CONSTANCIA DE NOTIFICACIÓN MEDIANTE PUBLICACIÓN DE AVISO

RESOLUCIÓN N° 001643

“Por la cual se resuelve un recurso de reposición interpuesto en contra de la Resolución 939 del 27 de marzo de 2026 y se toman otras determinaciones”

Figura 3-71 infraestructura provisional de teleféricos

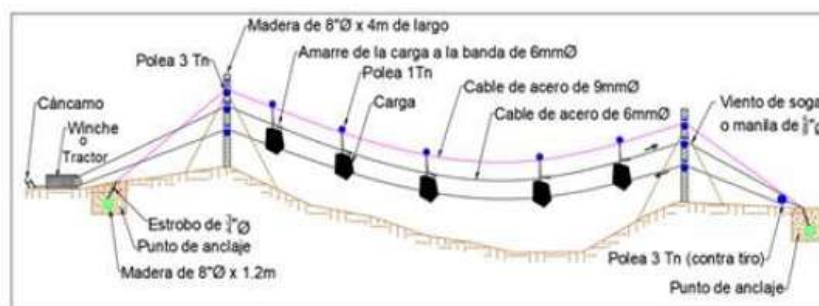
No obstante, el Equipo Evaluador Ambiental frente a los “teleféricos” concluyó que, al no encontrarse como una infraestructura del proyecto acorde con el alcance de la solicitud de modificación, no consideró ambientalmente viable realizar el ajuste solicitado.

Retirar donde corresponda todo lo asociado con el teleférico, transporte helicopuerto y helipuerto, toda vez que no hacen parte del alcance de la presente modificación de licencia ambiental.

Figura 10-6 Diseño y estructura del sistema de transporte con teleférico y canasta (Tarabita)

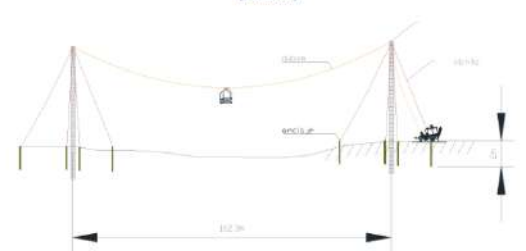
Lo anterior, no guarda totalmente concordancia con lo consignado en la ficha A-01-01-F05 Manejo, transporte y almacenamiento de materiales de construcción y sustancias peligrosas del capítulo 10.1.1 del EIA con radicado 20236200313352 del 5 de julio de 2023 (correspondiente al trámite de la solicitud de modificación #1), como se muestra a continuación:

Es decir, la solicitante ha venido realizando cambios y/o actualizaciones a las fichas de manejo sea por atender ajustes solicitados en las obligaciones de los actos administrativos posteriores a la licencia ambiental, o por aterrizarlos a la modificación que se encuentre en curso. En este sentido, es importante mencionar que la ANLA en sus diferentes trámites y pronunciamientos, ha procurado unificar o integrar para que este PMA sea uno solo para todo el proyecto, de tal manera que sea aplicado en la medida que le corresponda, y que las medidas de manejo ambiental guarden un orden y trazabilidad frente a cada una de las modificaciones tramitadas.

De acuerdo con las consideraciones técnicas antes expuestas, esta Autoridad Nacional considera procedente reponer y en tal sentido modificar parcialmente el artículo décimo primero de la Resolución 939 del 27 de marzo de 2026, respecto de la FICHA: A-01-01-F05 – MANEJO, TRANSPORTE Y ALMACENAMIENTO DE MATERIALES DE CONSTRUCCIÓN Y SUSTANCIAS PELIGROSAS, en el sentido de que solamente se debe retirar de dicha ficha todo lo asociado con el teleférico.
